クイックシール 仕様変更のお知らせ

2026年3月

株式会社ホーシン

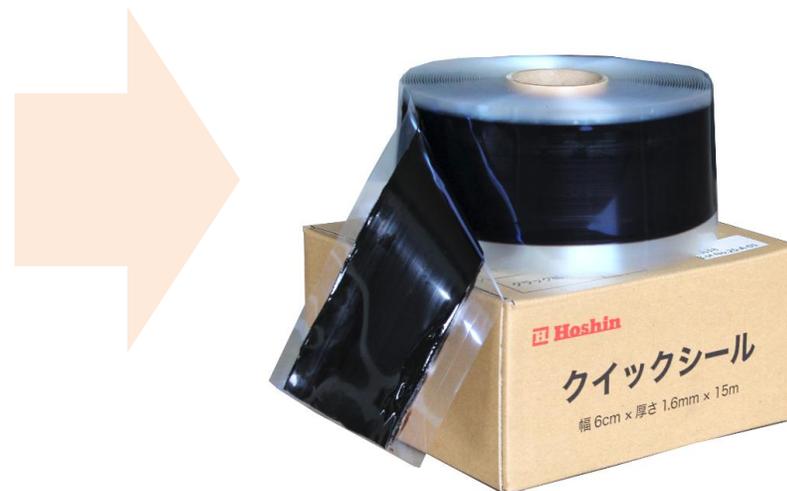
クイックシールの荷姿と離型紙が変更されます。
尚、クイックシール自体は同じものですので性能に変更はありません。

【変更点】荷姿

現行品のペール缶が廃止になります。

【変更点】離型紙

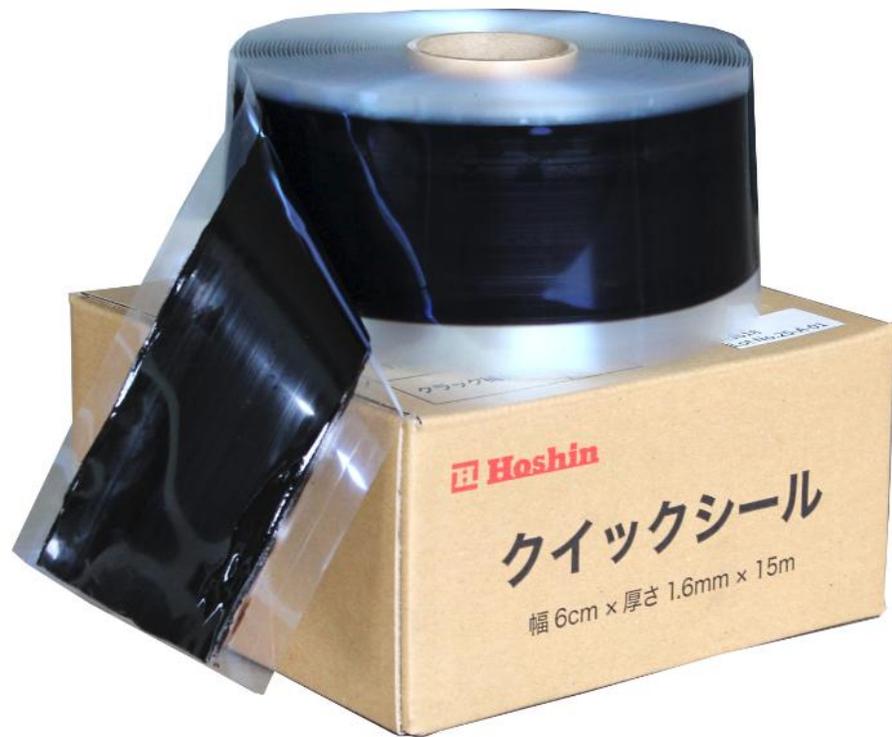
離型紙が白色から透明色へ変更されます。

加熱した材料を目地に入れて、温かい状態で、上貼りすると、クイックシールから離型紙が剥がれなくなります。

目地に加熱補修材(クイックスティック等)をいれて使用する場合は、ある程度温度が下がった状態で上貼りを行い使用してください。
